福島第一原子力発電所 特定原子力施設に係る実施計画変更比較表（第I章）

福島第一原子力発電所 特定原子力施設に係る実施計画変更比較表（第Ⅱ章）

図-1 5・6号機 中期スケジュール

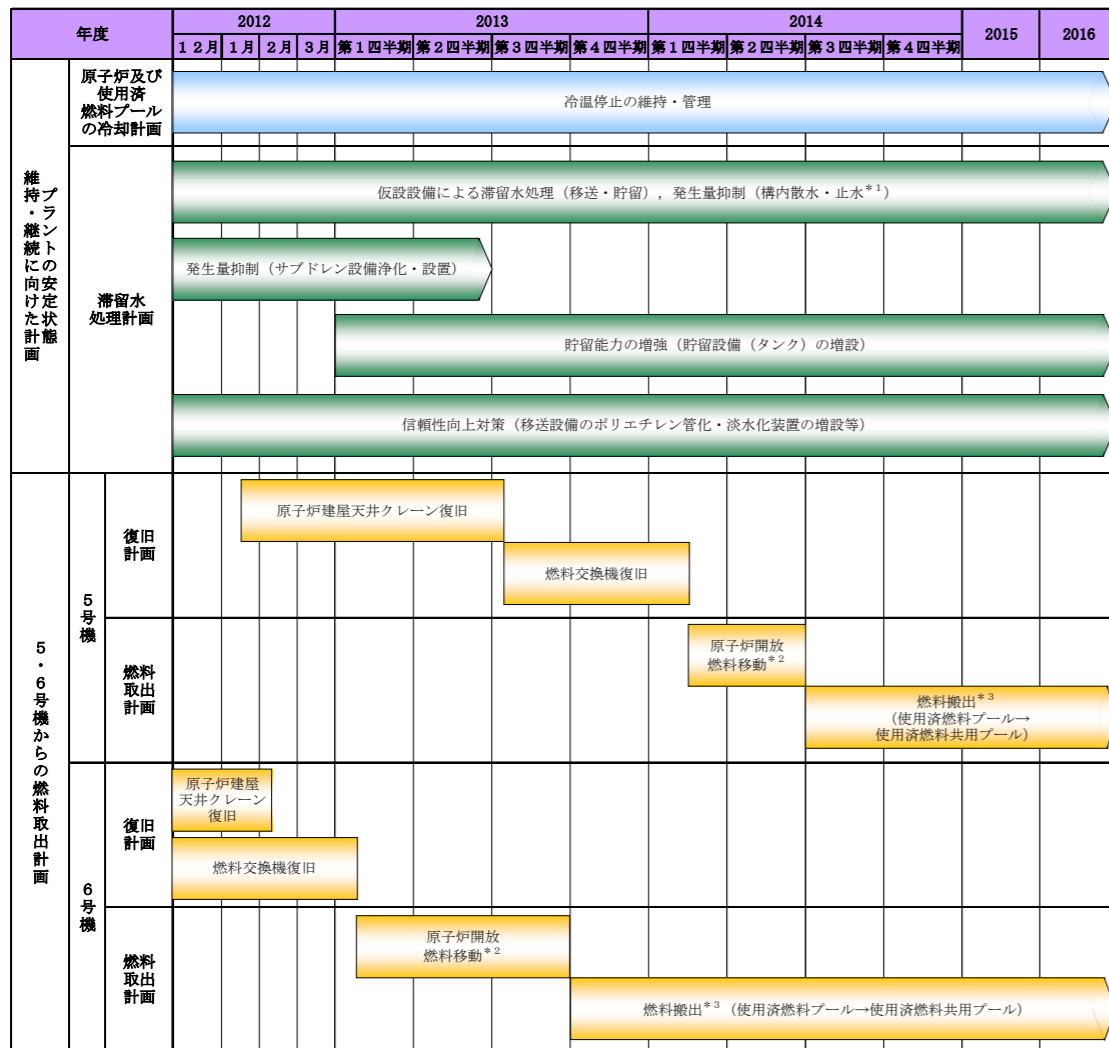
添付資料-1 (記載の削除)

現状に合わせた記載の適正化に伴う変更

図-1 5号機 冷却材圧力バウンダリ概要図

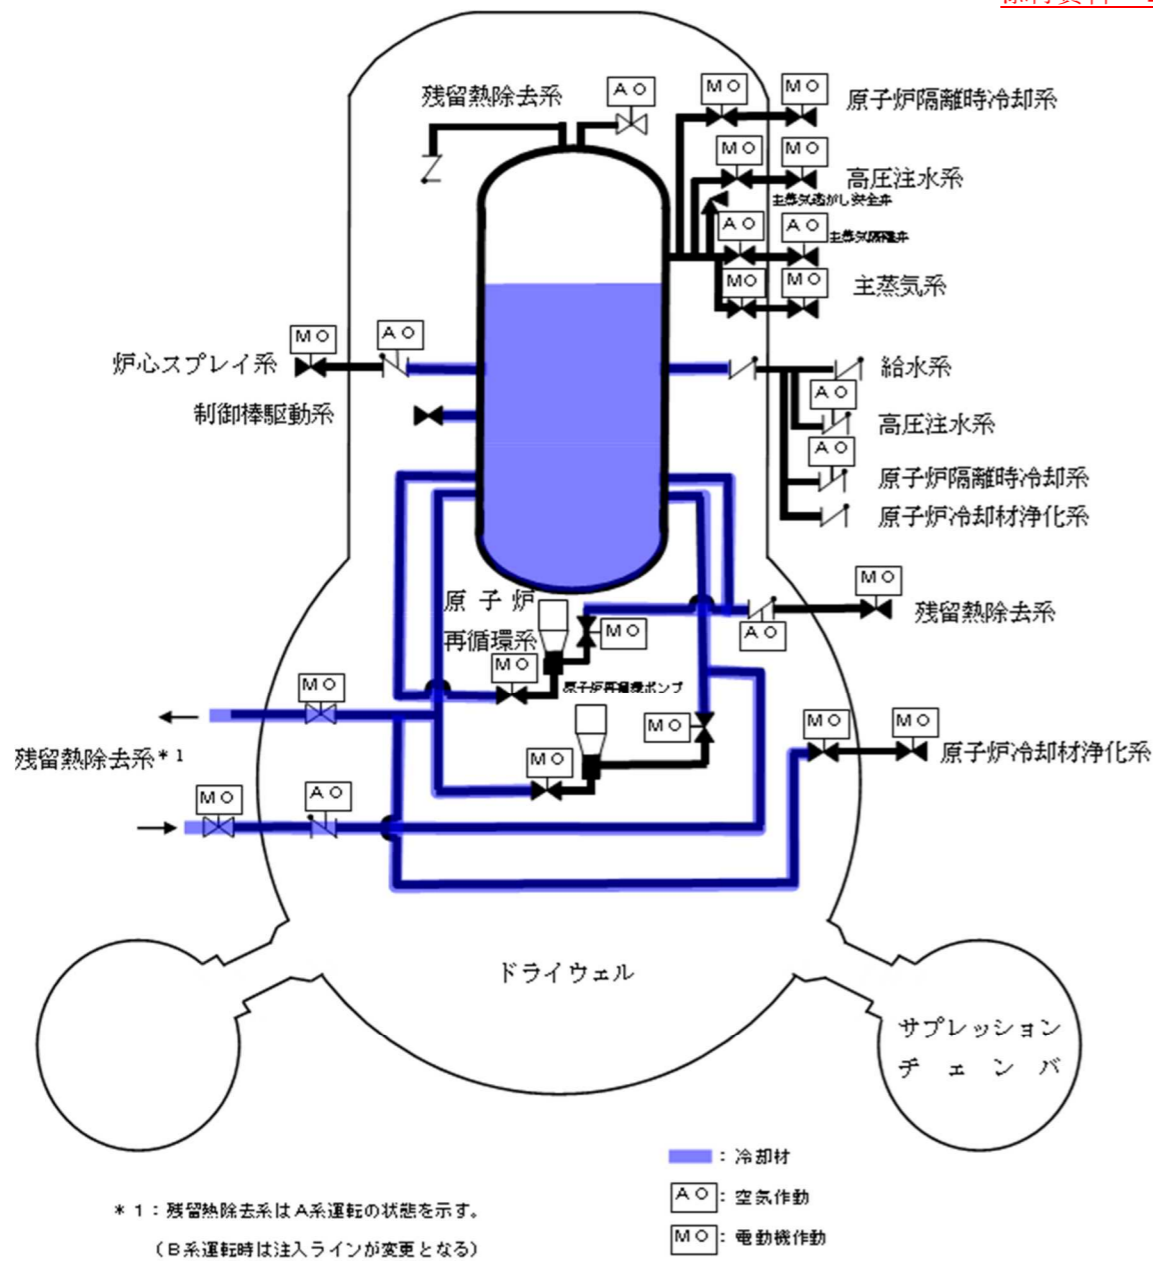
(記載の削除)

現状に合わせた記載の適正化に伴う変更

図-1 5号機 制御棒駆動系 系統概要図

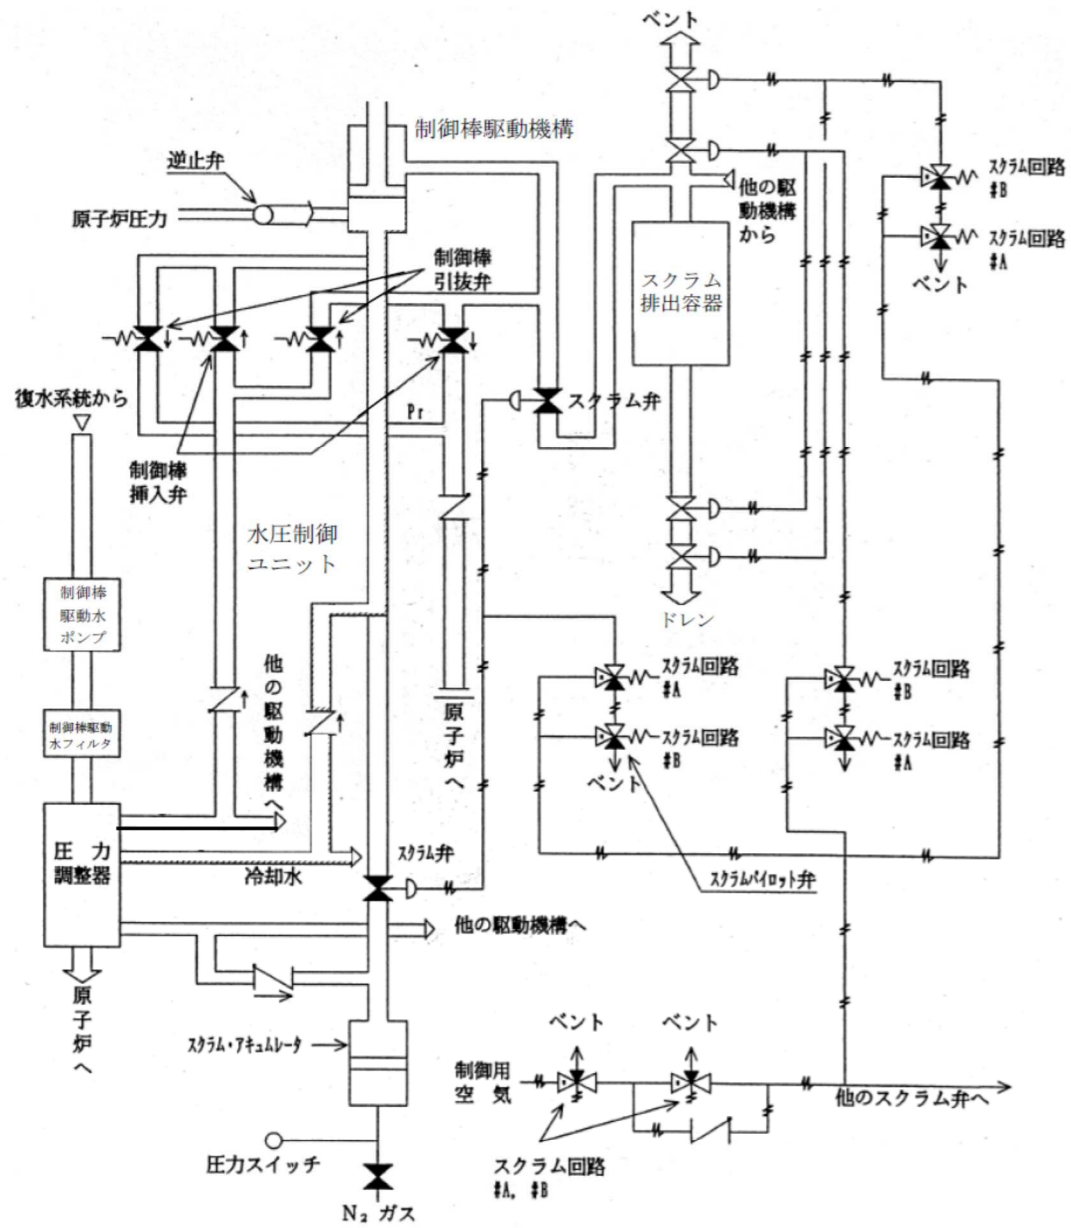
(記載の削除)

現状に合わせた記載の適正化に伴う変更

図-2 6号機 制御棒駆動系 系統概要図

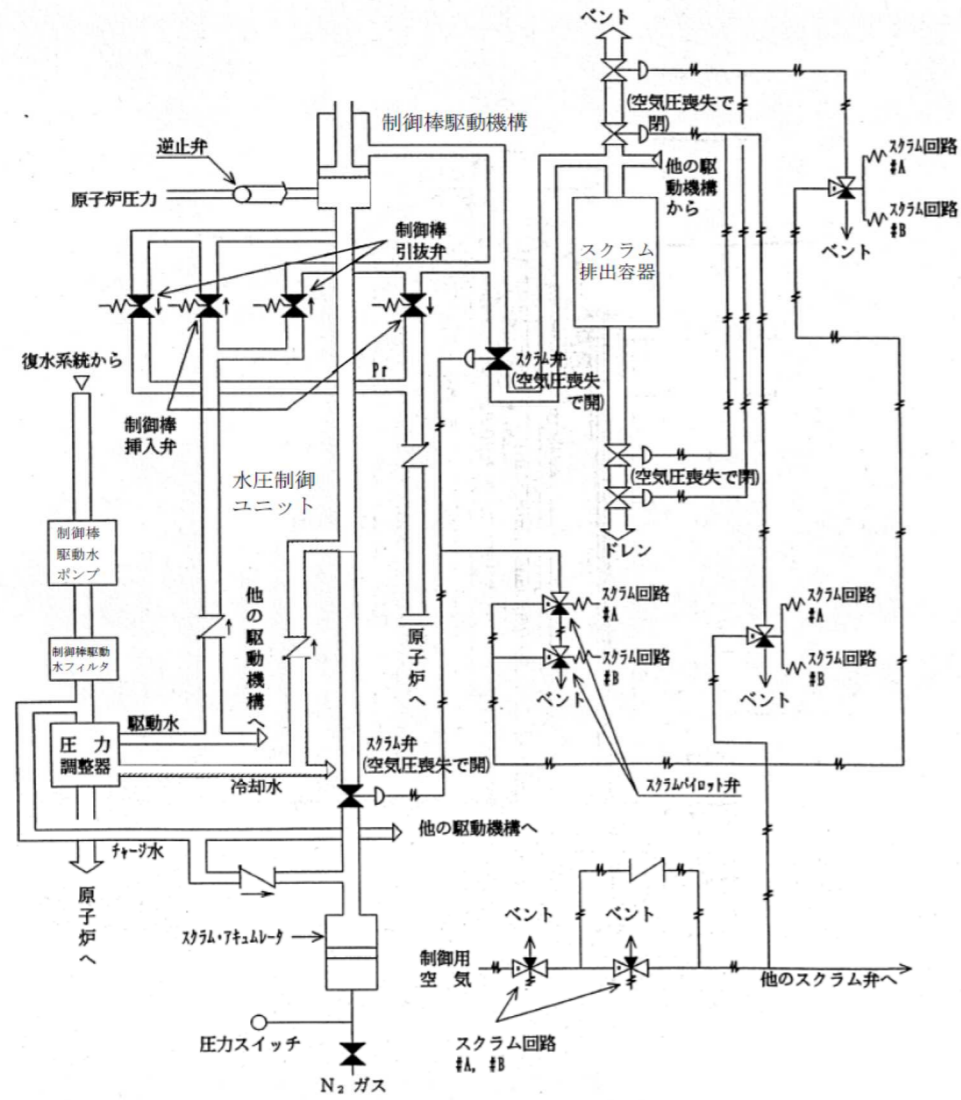
(記載の削除)

現状に合わせた記載の適正化に伴う変更

図-1 5号機 残留熱除去系 系統概要図

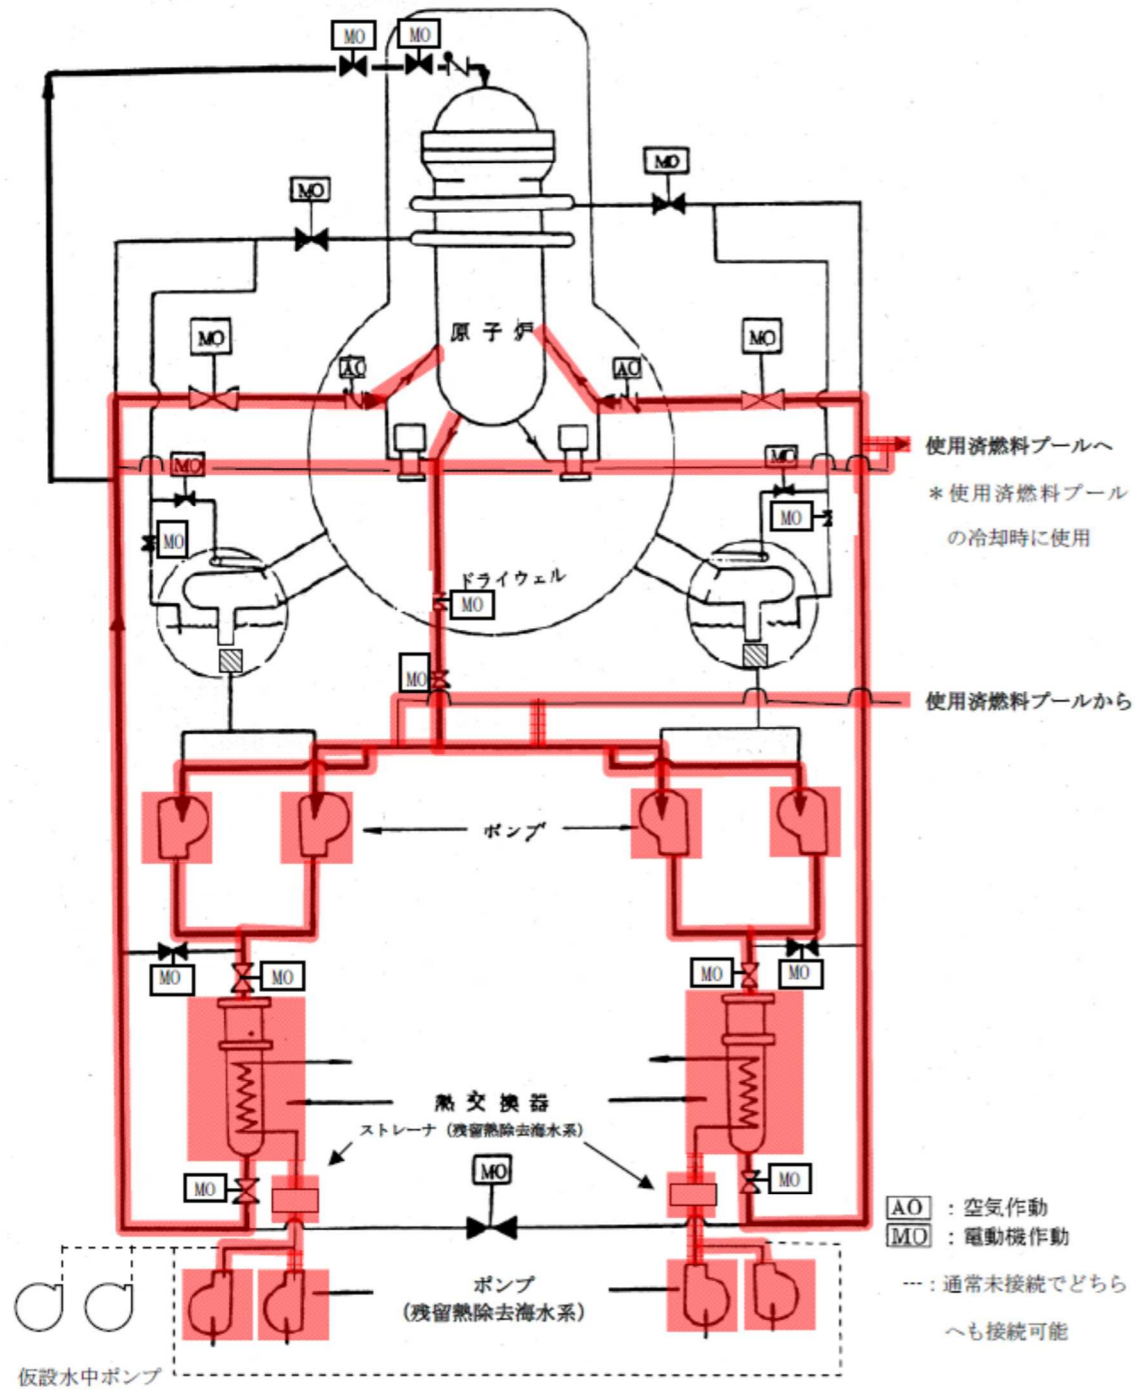
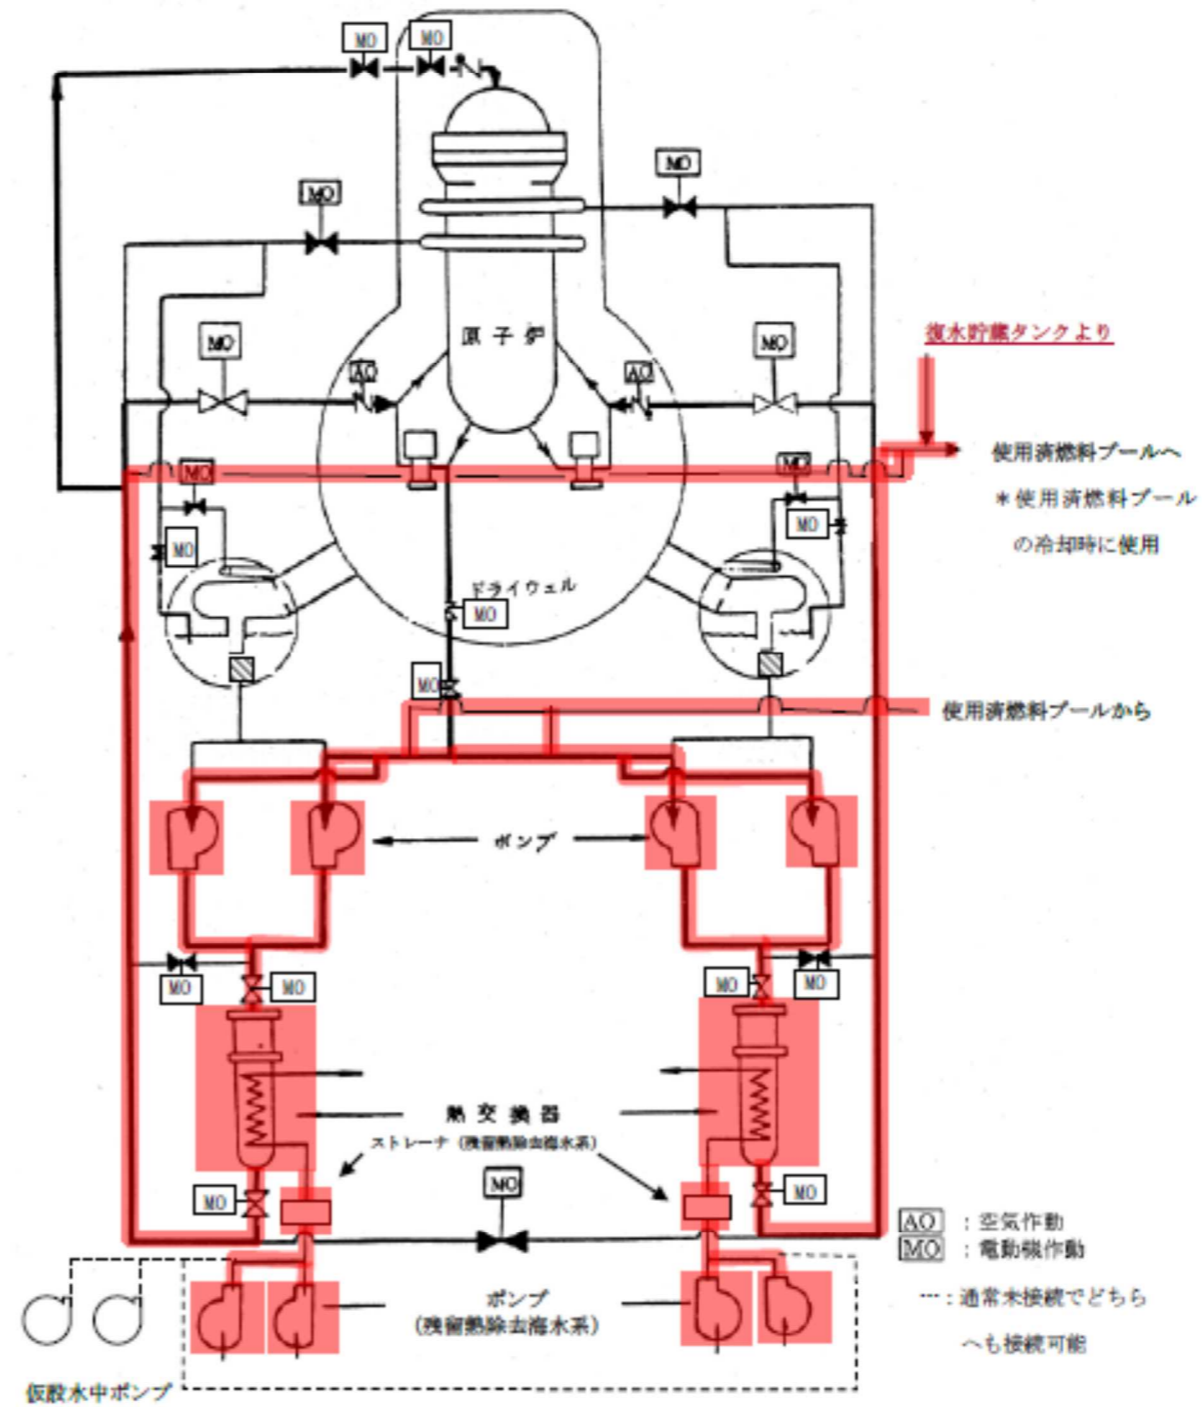
現状に合わせた記載の適正化に伴う変更

図-2 6号機 残留熱除去系 系統概要図

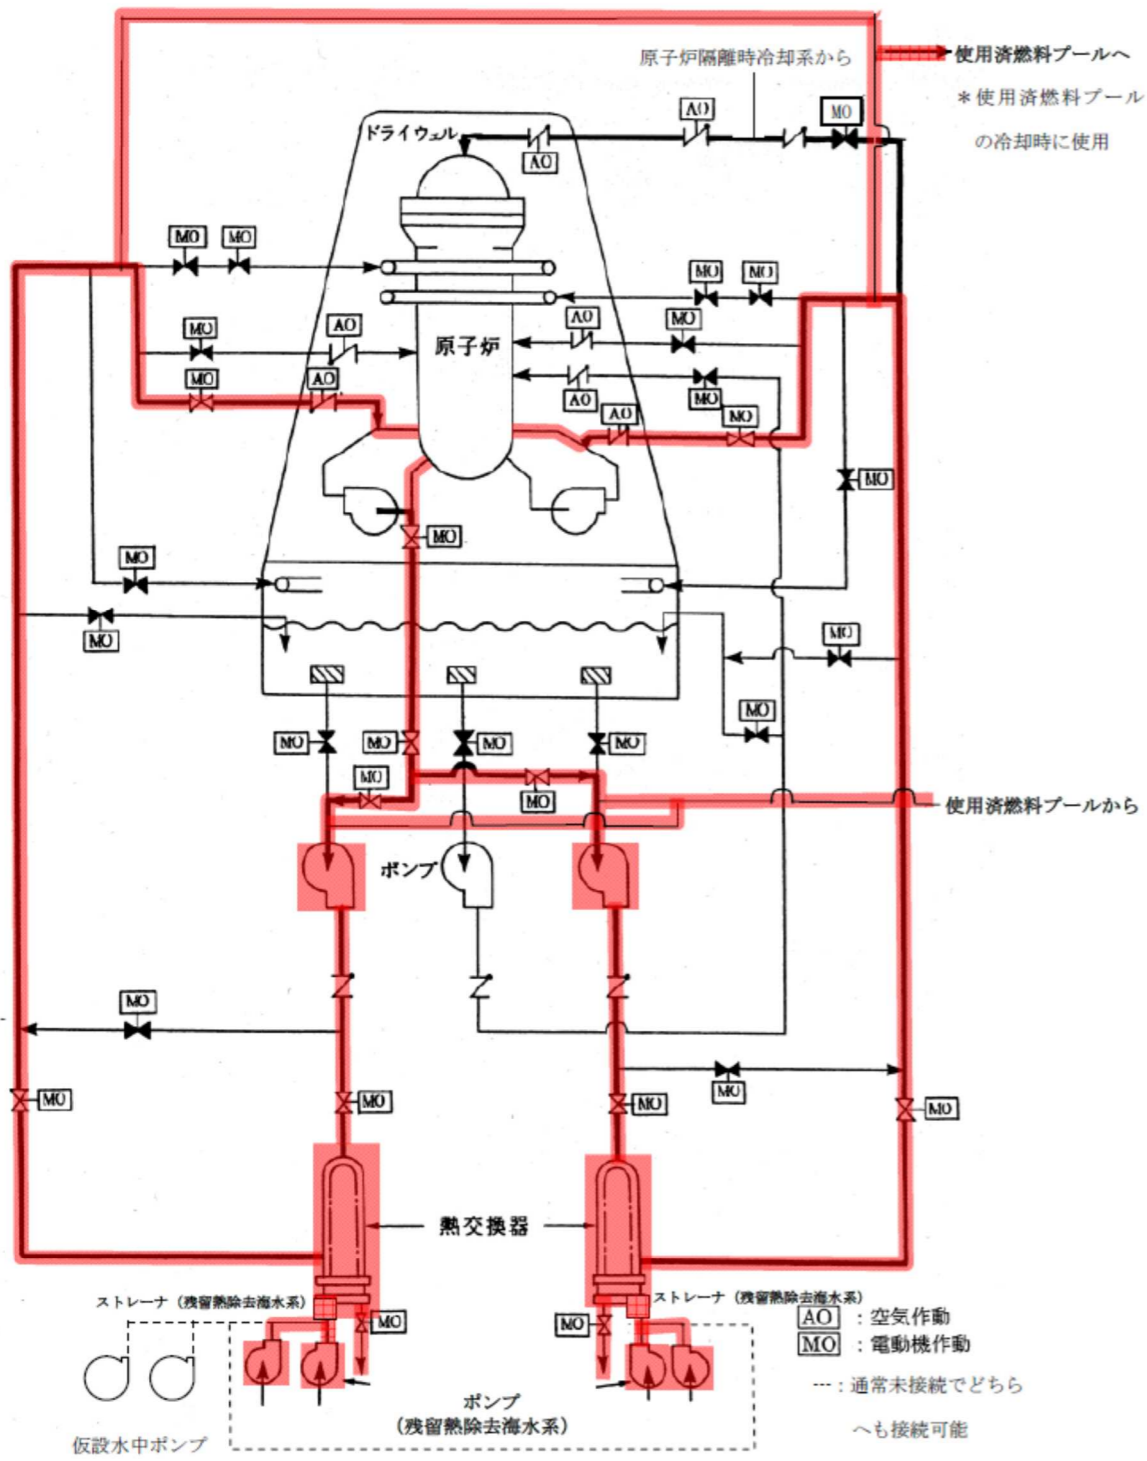
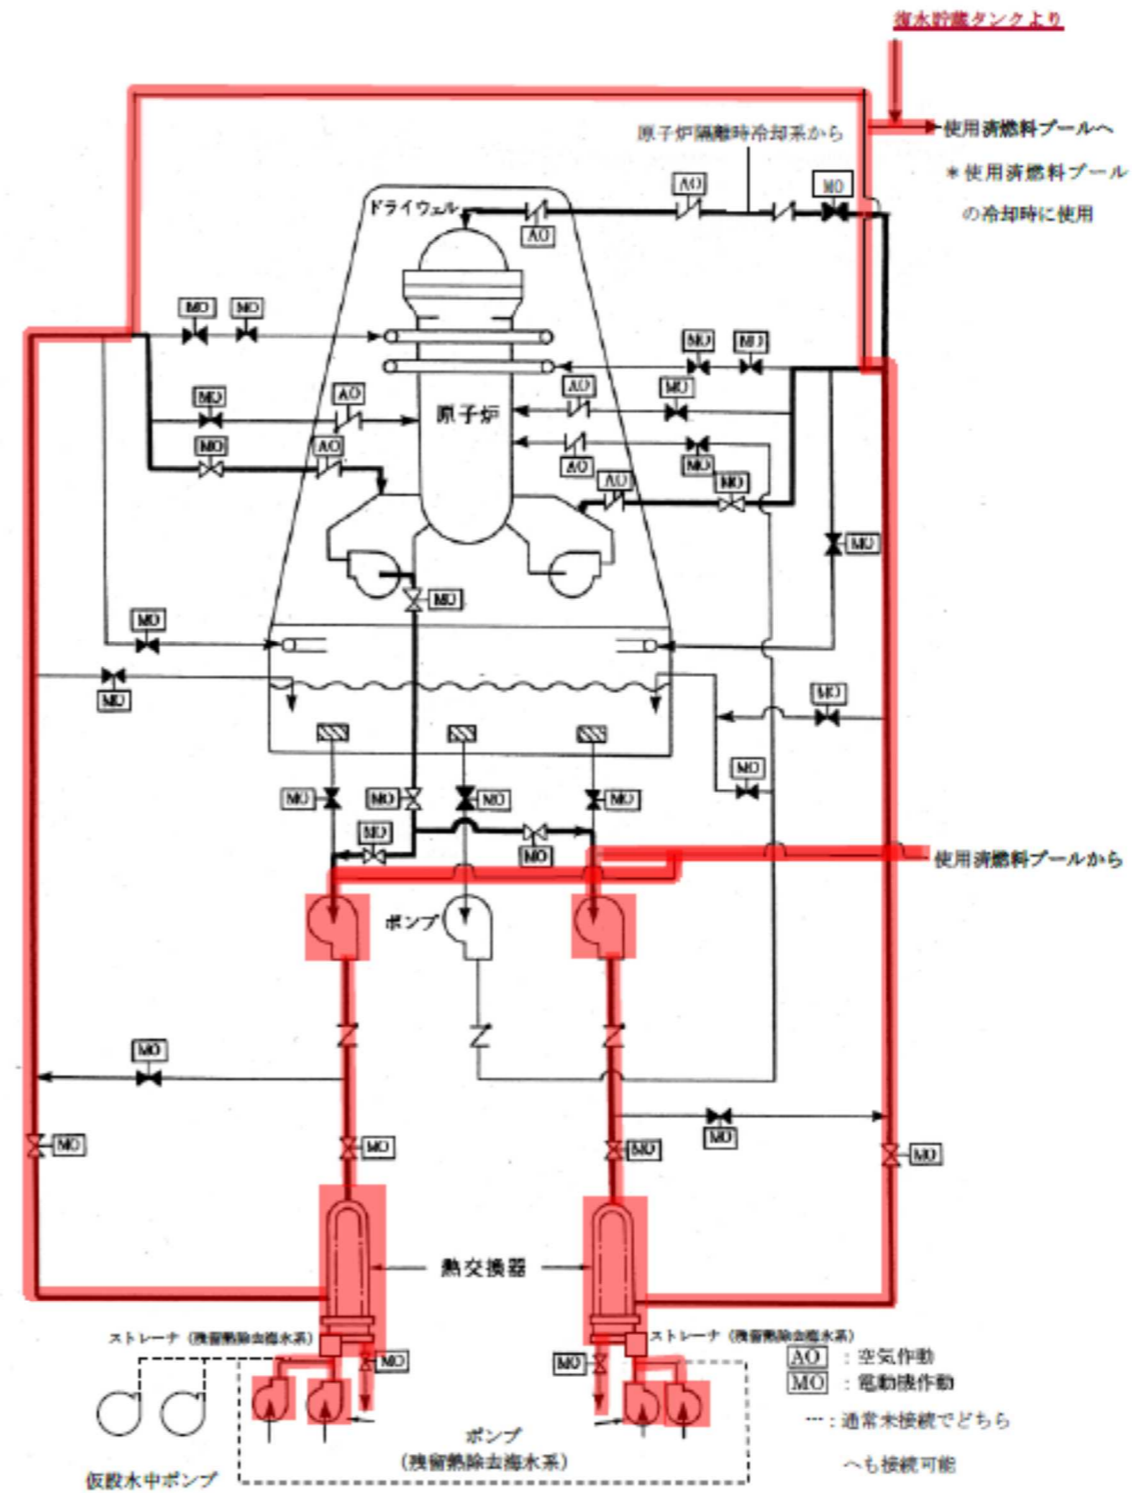
現状に合わせた記載の適正化に伴う変更
